**Gemeente
Amsterdam**

Datum 10 juli 2024
Behandeld door Ismay de Vries, ismay.de.vries@amsterdam.nl
Bijlage Nota van Uitgangspunten
Onderwerp Uw mail van 25 april 2024 over "niet volgen definitief ontwerp voetgangersoversteek Oosterdok"

Afbeelding 1: Uitsnede ontwerp rondom Oosterdoksstraat

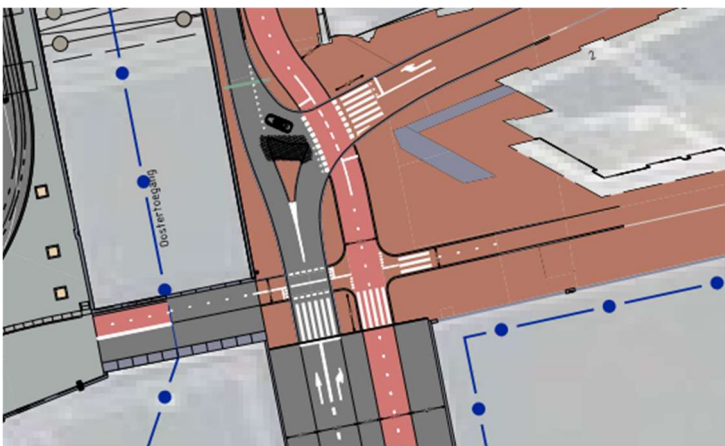
U geeft aan de situatie rondom het zebrapad over het fietspad op de Odebrug gevaarlijk te vinden aangezien een groot deel van de fietsers niet voor de voetgangers stopt. Vervolgens stelt u een drietal vragen. Ten eerste geeft u aan dat u in de veronderstelling was dat volgens het vastgestelde ontwerp hier verkeerslichten kwamen om de oversteek over het fietspad voor voetgangers te regelen. U bent van mening dat de gemeente dit ontwerp heeft aangepast zonder hierover een terugkoppeling te geven naar de belanghebbenden. U vraagt zich af hoe dit mogelijk is. Uw tweede punt gaat over de vraag of een zebrapad en verkeerslicht op deze locatie tot schijnveiligheid kunnen leiden. U geeft aan dat de snelheid van fietsers op dit stuk verminderd moet worden door de gemeente. Uw vraag is wat het beleid is rondom de aanleg van zebrapaden en waarom op deze locatie de keuze voor een zebrapad is gemaakt. Als laatste stelt u een vraag over kennis omtrent het verbeteren van verkeersveiligheid voor voetgangers in het algemeen binnen de gemeente.

Graag ga ik eerst in op het ontbreken van verkeerslichten bij de voetgangersoversteek over het fietspad van Oosterdokseiland via de Odebrug naar het Centraal Station. Het ontwerp is in de gemeenteraad vastgesteld in de Nota van Uitgangspunten op 10 november 2021. In deze Nota van Uitgangspunten staat de zinsnede "er komt een veilige en duidelijke oversteek voor voetgangers

van Amsterdam Centraal naar Oosterdokseiland en vice versa met verkeerslichten en zebrapad". Ik begrijp dat dit de verwachting kan hebben gecreëerd dat ook de oversteek voor voetgangers over het fietspad geregeld wordt met een verkeerslicht en dat u hierdoor verbaasd was dit bij uitvoering van het ontwerp niet het geval was.

Echter is een verkeerslicht op deze locatie nooit opgenomen geweest in het ontwerp. Deze zin verwijst namelijk naar de oversteek van voetgangers met de (auto)rijbaan, niet naar de oversteek van voetgangers met fietsers. Dit had duidelijker verwoord kunnen worden.

Dit is te zien in het ontwerp op pagina 20 van de vastgestelde Nota van Uitgangspunten in de bijlage. In afbeelding 1 is de situatie te zien rondom de oversteek.

In dit ontwerp zijn de verkeerslichten aangegeven met stopstrepen. Ter verduidelijking zijn deze in afbeelding 1 omcirkelt met rode cirkels. Hierop is te zien dat er geen stopstrepen, en hiermee verkeerslichten, zijn ingetekend bij de oversteek voor voetgangers over het fietspad.

Bij het maken van het ontwerp is gebleken dat het niet mogelijk om bij de fiets-/voetgangersoversteek te regelen met een verkeerslicht. De reden hiervoor is dat er een veilige en geloofwaardige regeling moet kunnen functioneren. Dat is hier niet het geval: een verkeerslicht zou hier zorgen voor schijnveiligheid. Dit omdat wanneer een fietser of voetganger groen heeft en gaat oversteken een veilige oversteek verwacht. Dit kan niet worden gegarandeerd door de vele fietsers en voetgangers die hier door rood rijden of oversteken. Dit gedrag kan niet met verkeerslichten worden opgelost. Bovendien zorgt een verkeerslicht op deze plek ook voor langere wachttijden voor iedereen. Dit heeft weer tot gevolg dat men alsnog door rood gaat.

Daarnaast zorgt een verkeerslicht hier voor conflicten tussen voetgangers en fietsers van en naar CS en fietsers van en naar de pont. Wanneer deze oversteek wordt geregeld, krijgen voetgangers gelijktijdig groen met de fietsers van en naar CS. Echter kunnen deze fietsers de oversteek niet afmaken omdat er dan wachtende fietsers die rood hebben, staan vanaf de pont. Andersom geldt hetzelfde: fietsers van en naar de pont komen wachtende fietsers tegen die naar CS willen. Op deze locatie is daarnaast dus onvoldoende ruimte om de oversteek te regelen met verkeerslichten.
